臺南市政府工務局

主旨：檢送本局「臺南市政府建造執照及雜項執照簽證項目抽查復核小組」104年度第一次復核會議紀錄（彙整版），請查照。

104 年第一次會議紀錄

104 年第一次會議(續)紀錄

圖示A

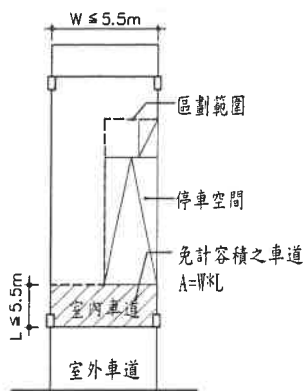
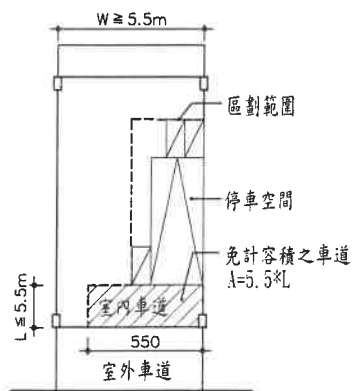
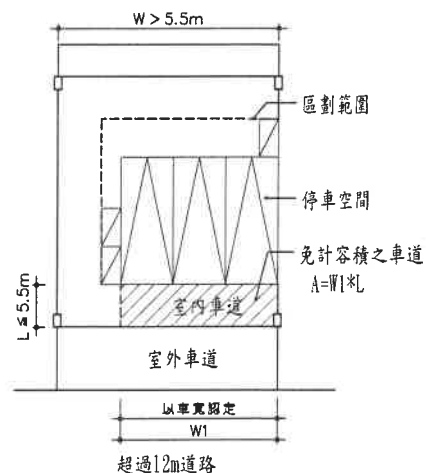
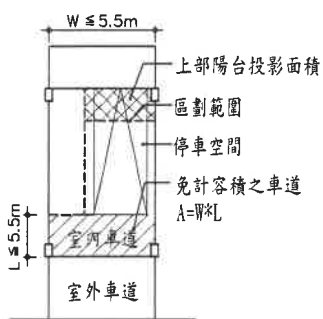
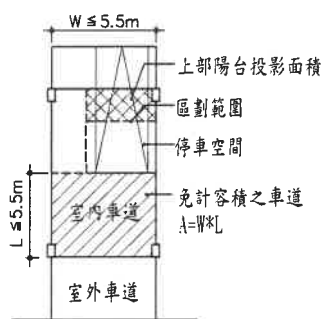
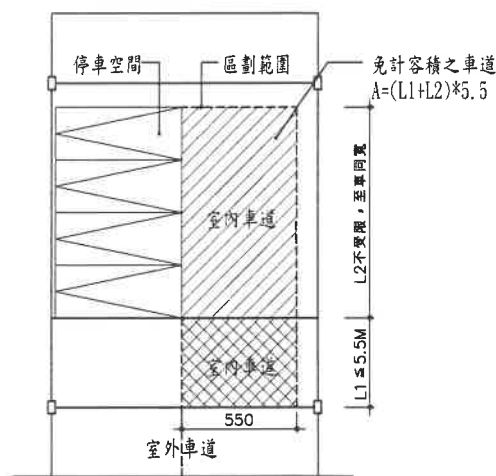
一、為了讓車道之寬度合理性建議可定為 3.5 公尺至 5.5 公尺之間。其理由為單車道雖為 3.5 公尺寬，但一般透天住宅面寬為 5 公尺左右居多，所以車道寬度最大為 5.5 公尺，是為了方便圖面檢討和區劃之原由，當多車並排停車，為了避免執行上的混淆，仍建議車道最大寬度為 5.5 公尺為適或以併排車寬為準，如圖 A、B、C、D、E。

二、車道最大長度的爭議很多，為了避免紛爭，若停車採直接停放如圖 A、B、C、D、E 所示，仍建議車道以一個車身長度既 5.5 米內為適，也比較符合情理。其理由為針對常態性的個案定出一個合理之車道長度以避免執行之疑義。

三、採車道式停車如圖 F、G 所示，車道之長度以實際停車所需的範圍認定為免計容積的空間，但車道寬度仍以小於等於 5.5 米為準。

四、如圖 H、I 情況特殊或車道過長有明顯不合情理時，提送本復核會議討論，採個案處理。

決 議：本案採通案決議：面臨超過 12 公尺道路之一棟一戶連棟建築物，其車道免計容積樓地板面積得依本提案附件 A、B、C、D、E 圖例辦理，但其車道寬度得為 5.5 公尺或以全部停車空間之總寬度計算；但附件 F、G、H、I 圖例因涉及個案事實認定，如有疑義再提本復核會議討論。

臨時提案六-3

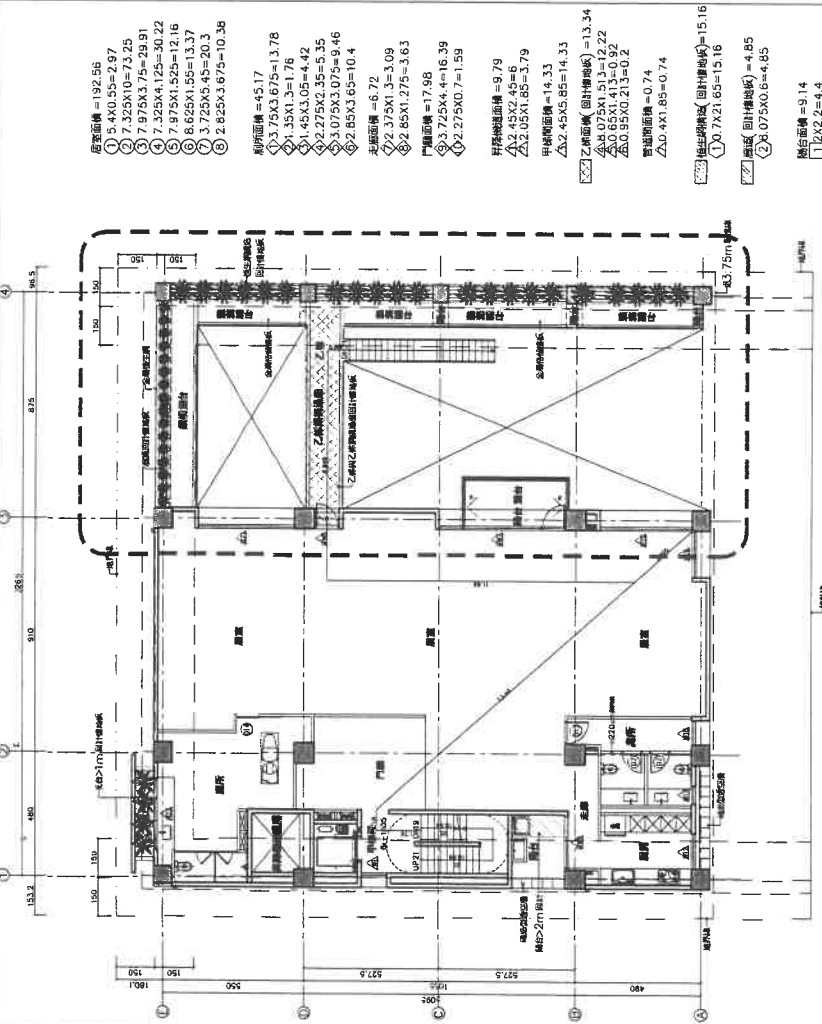
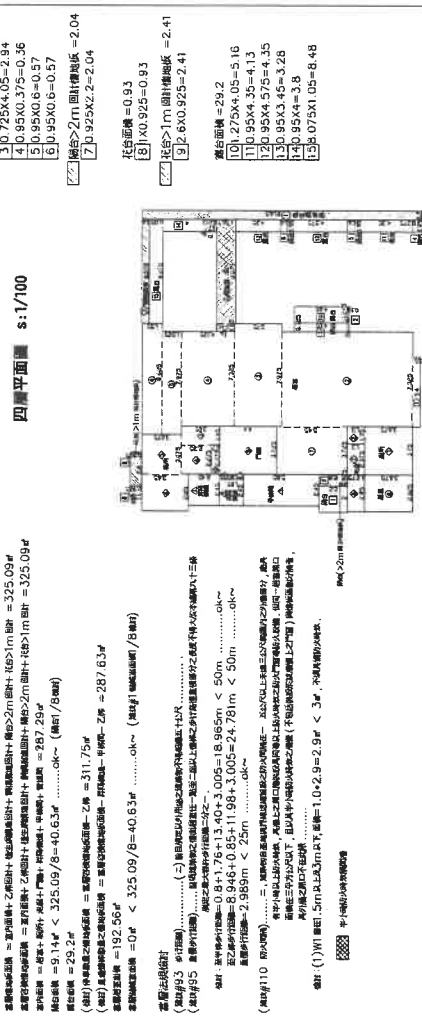
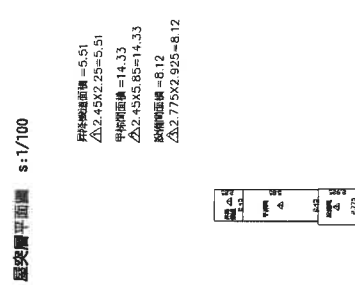
臨時提案六：本案南向垂直綠化庭園區是否認定為採光天井？應如何計算其建築面積與容積樓地板面積？於垂直綠化庭園區內所設置的戶外一般直通樓梯(鋼構乙梯)已具半小時防火時效符合防火構造規定，是否仍須檢討建築技術規則建築設計施工編第 110 條規定？如須檢討，應如何檢討？(提案人：張景堯建築師事務所)

- 一、本案以各層 3 號樑線處之外牆認定為建築外牆位置，其各層水平開口部分(無樓地板處)應無計入建築面積、容積樓地板面積與樓地板面積之必要。但惟上各層水平開口部分之構造物投影面積與樓地板面積，仍應計入建築面積、容

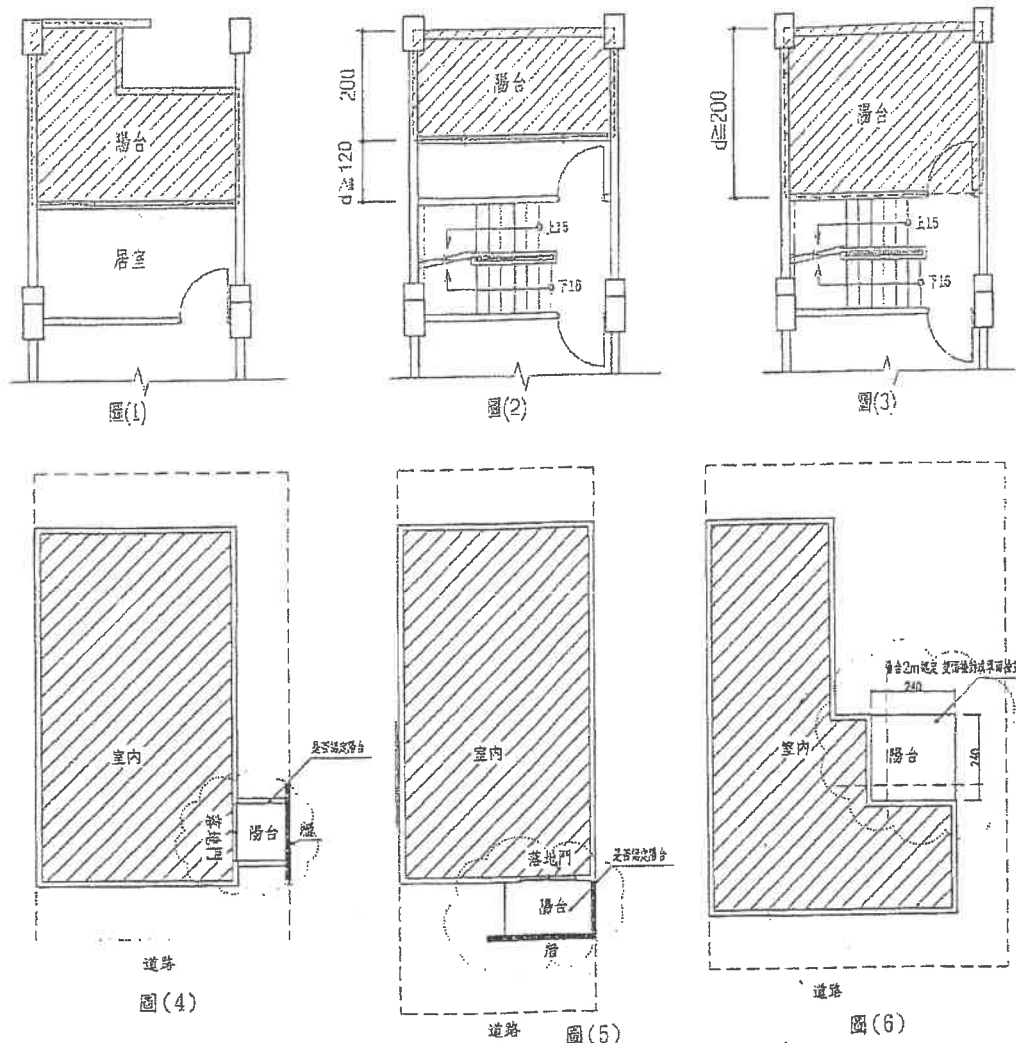
建議：陽台以檢討面積限制及開口率為主，與居室之關係及出入方式並無法令規定，附圖陽台設置方式應屬非法所不許。（提案人：台南市建築師公會）

決議：(本案下列結論會員有不同認知的部份，下次會議再提出討論)

圖(1)：陽台面臨建築線者，需檢討陽台正面開口 $>1/2$ 。又由陽台各外緣向外牆中心線扣除 2m 不計入建築面積。

圖(4)：陽台正面需離地界線 1m 的條件下，再檢討正面開口面積需 $>1/2$ ，故此圖例不准。

圖(5)：(a)陽台正面開口率檢討，需 $>1/2$ 。

(b)陽台開口率檢討，如陽台正面已有離地界線 1m 者，得以放寬檢討陽台三面開口大於三面合計值的 $1/2$ 即可。其中因地界線限制，需作防火牆分隔者，該面之面積不算，僅檢討其餘各面合計值的 $1/2$ 即可。上述圖(1)~圖(4)均得適用。

圖例窗台類型 附件一

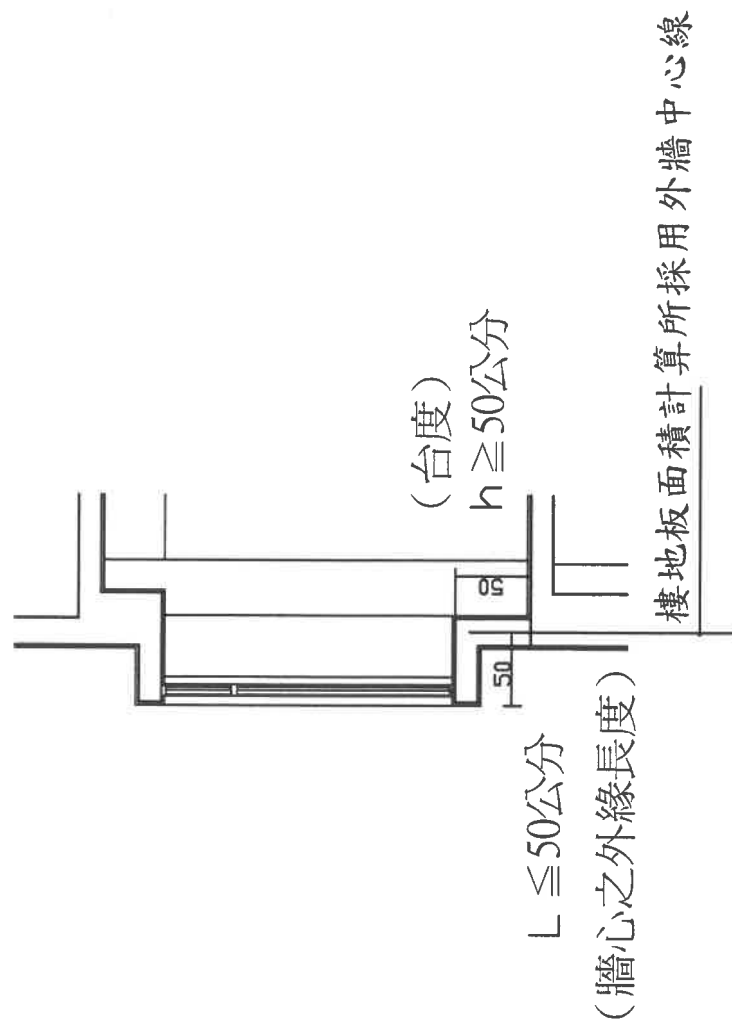
- 一、依本案所提建築物之外突窗均免計入樓地板面積及建築面積(詳本提案附件)。
- 二、併前案 104 年 1 月 26 日臺南市政府建雜照簽證項目抽查復核小組會議記錄中提案十六決議之突窗圖例 a、b、c、d 討論。

決議：本案合併前於 104 年 1 月 26 日臺南市政府建雜照簽證項目抽查復核小組會議記錄提案十六決議結論所列突窗四項圖例與本次所提外突窗圖例，併同決議如下：外突窗須同時符合下列規定，方得免計入建築面積及樓地板面積。(詳附件一)

- 一、外突窗僅就該層檢討，與上下層外牆位置無關。

二、外突窗台度高度應大於 50 公分。

三、外突窗之外突深度(依該層建築物樓地板面積計算所採用之外牆中心線至窗台外緣計算)應小於 50 公分。
